生産拠点変更による仕様及び表示内容変更につきまして

| 1 | 対象製品 | FAZ型ミニチュアサーキットブレーカ (UL1077認定シリーズ品) |
| 2 | 型式 | FAZ-B**/**, FAZ-C**/**, FAZ-D**/**, FAZ-S**/** |

変更前	変更後
<p>個装箱 ラベル</p>		 <p>*1 アジア工場製造を表す"-AS"という表記が追加されます。これは型式の一部ではありません。 型式に変更はありません。</p> <p>*2 "MADE IN SPAIN"の表記が"Made by Eaton"となります。</p>
<p>製品正面 印字</p>		 <p>特に変更はありません</p>

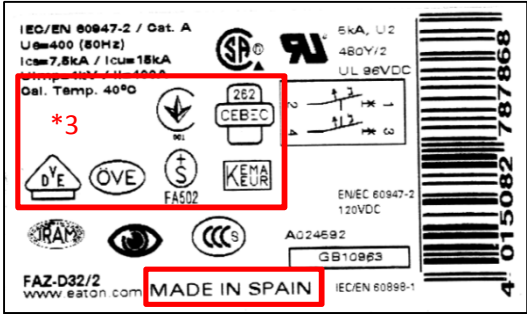
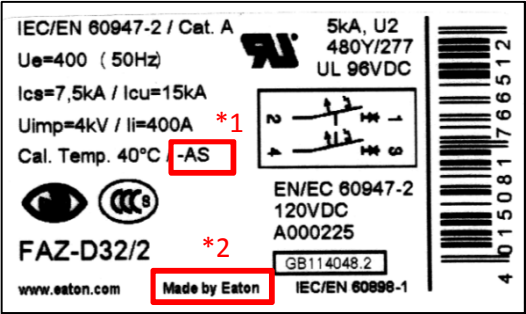
変更前	変更後
製品側面 ラベル	 	 
電氣的、 機械的仕様	電氣的、機械的仕様に関しては変更ありません。

*1 アジア工場製造を表す"-AS"という表記が追加されます。

*2 "MADE IN SPAIN"の表記が"Made by Eaton"となります。

*3 認証内容が変わります。中国工場生産品は、UL, CSA (2016年1月取得予定), CE, CCCのみの認定品となります。
第三者認証は従来のVDEに代わり、CQC (China Quality Certification Centre) 発行によるCB Test Certificateによる対応が可能となります。必要なお客様は
お問合せ下さい。
